Asunto: RESPUESTA A OBSERVACIONES

Asunto: Respuesta a las observaciones 170-0035-EGR-2016 y alcance a la carta 1345-HT-OF-160223-CA-INT-01. Puente Balustrera Grupo No. 3 TYPsa.

ESTUDIOS Y DISEÑOS A NIVEL FASE III, PARA EL REEMPLAZO Y/O CONSTRUCCIÓN DE PUENTES EN VÍAS NO CONCESIONADAS, GRUPO 3.

Asunto: Respuesta a oficio 170-0035.EGR-2016 – Puente La Balustrera

SECCIÓN TRANSVERSAL K0+168 A K0+177 Y K0+198 A K0+207
CORTE B-B PUENTE LA BALASTRERA

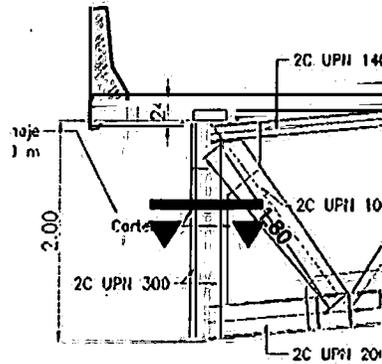
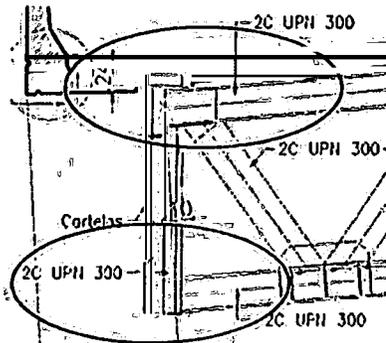
- a) En el detalle "SECCIÓN TRANSVERSAL K0+168 A K0+177 Y K0+198 A K0+207 CORTE B-B PUENTE LA BALASTRERA" del plano 1345-HT-AX-13d-140724-CA-LBA-VolVIII-EdFinal se indica (ver óvalos en rojo):

Se solicita un corte que determine la orientación de las 2C UPN 300 debido a que este detalle no se muestra en la información suministrada:

Se están revisando los planos y si es el caso se complementara con mas cortes y notas.

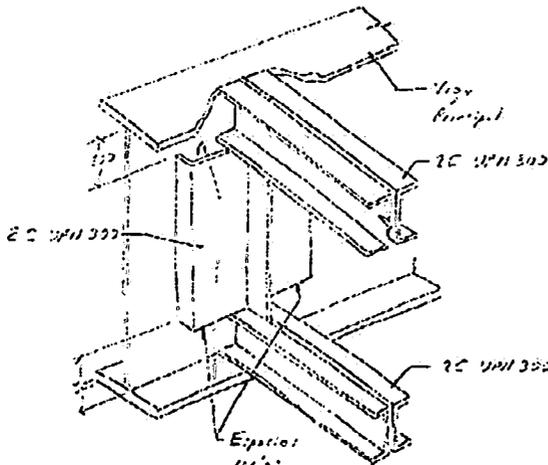
b) En el mismo detalle "SECCIÓN TRANSVERSAL K0+169 A K0+177 Y K0+198 A K0+207 CORTE B-B PUENTE LA BALASTRERA" del plano 1345-HT-AX-13d-140724-CA-LBA-VolVIII-EdFinal se indica (ver óvalos en rojo):

El detalle en la parte inferior muestra que las canales 2C UPN 300 horizontales van continuas hasta el alma de la viga principal y que las 2C UPN 300 verticales terminan sobre dichas canales, en el detalle en la parte superior muestra que las canales 2C UPN 300 horizontales van continuas hasta el alma de la viga principal y que las 2C UPN 300 verticales terminan por debajo dichas canales. De ser como se indica, las canales verticales quedarían mostrando espacios vacíos y una distancia libre al patín de la viga principal arriba y abajo de 300 mm como se muestra en la figura:

Se solicita confirmación al respecto.

No es cierto lo que se afirma. Las canales tipo UPN van completas hasta el borde superior e inferior de las vigas transversales.

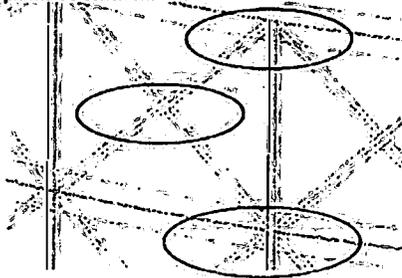
c) En el mismo plano 1345-HT-AX-13d-140724-CA-LBA-VorVIII-EdFinal se muestran los detalles típicos de unión de las canales 2C UPN en todos los tamaños pero no muestran si llevan presillas (láminas de unión entre ellas) el tamaño de estas y a que distancia:

Se solicita detalle al respecto.

En los detalles de las uniones se muestra que deben existir platinas en todas las conexiones. No se necesitan presillas adicionales.

Figura 2. Longitud de arco.

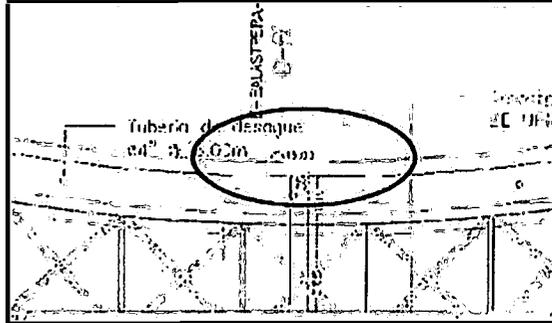
La Información mencionada con anterioridad también se confirma en el plano 1345-HT-AX-13b-140724-CA-LBA-VoIVIII-EdFinal hoja 02 de 10 en la vista "PLANTA GENERAL ARRIOSTRAMIENTO INFERIOR PUENTE LA BALASTRERA" el cual acota explícitamente la longitud de arco del puente en 45.00 m (ver Figura 2).

Sin embargo en el primer plano mencionado 1345-HT-AX-13a-140724-CA-LBA-VoIVIII-EdFinal hoja 01 de 10 muestra la ubicación de el estribo izquierdo en K 0 + 165 y el estribo derecho en K 0 + 210 es decir a una distancia en línea recta entre ellos también de 45.00 m lo cual contradice completamente lo expuesto en los párrafos anteriores (longitud de arco de 45.00 m).

Cabe anotar que sin esta Información es imposible avanzar en la elaboración de los planos de taller por lo cual se solicita Urgente confirmación al respecto.

Se aclara que no es en línea recta la medición de la longitud del puente, sino sobre el arco central.

Figura 3. Orientación estribos.

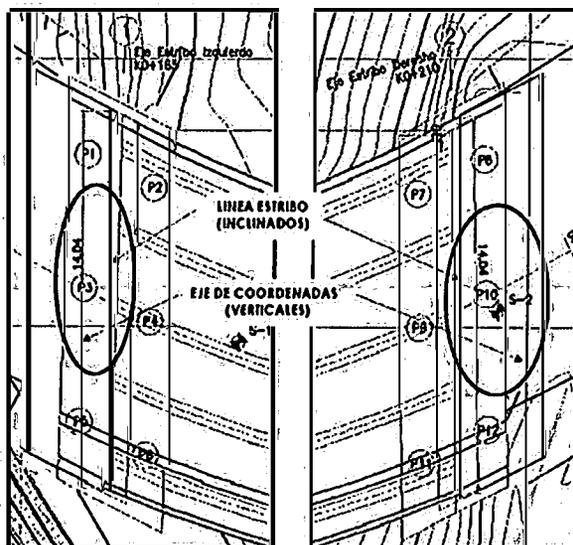
- b. Localización de estribos: Teniendo en cuenta que en el plano 1345-HT-AX-13a-140724-CA-LBA-VoIVIII-EdFinal hoja 01 de 10 en la vista "PLANTA DE LOCALIZACION GENERAL PUENTE LA BALASTRERA" se muestra que la orientación de los estribos no es paralela a los ejes de coordenadas (ver Figura 3), que dentro de la información suministrada no hay ningún tipo de cotas de localización que permitan lograr dicha orientación y que en los planos NO se pueden tomar dimensiones debido a que el puente tiene peralte y desnivel entre los estribos por lo cual las vistas NO estarían en verdadera magnitud; en nuestro concepto se hace necesario hacer una interpretación de la Información por medio de un modelo en 3D que contemple todos los aspectos mencionados y

Cabe anotar que sin esta información también es imposible avanzar en la elaboración de los planos de taller por lo cual se solicita Urgente decisión al respecto.

Los estribos están en forma paralela al eje central transversal del puente. Es decir que quedan ubicados de manera esviada con respecto al eje longitudinal. El eje transversal del centro del puente es perpendicular en ese punto central al eje longitudinal.
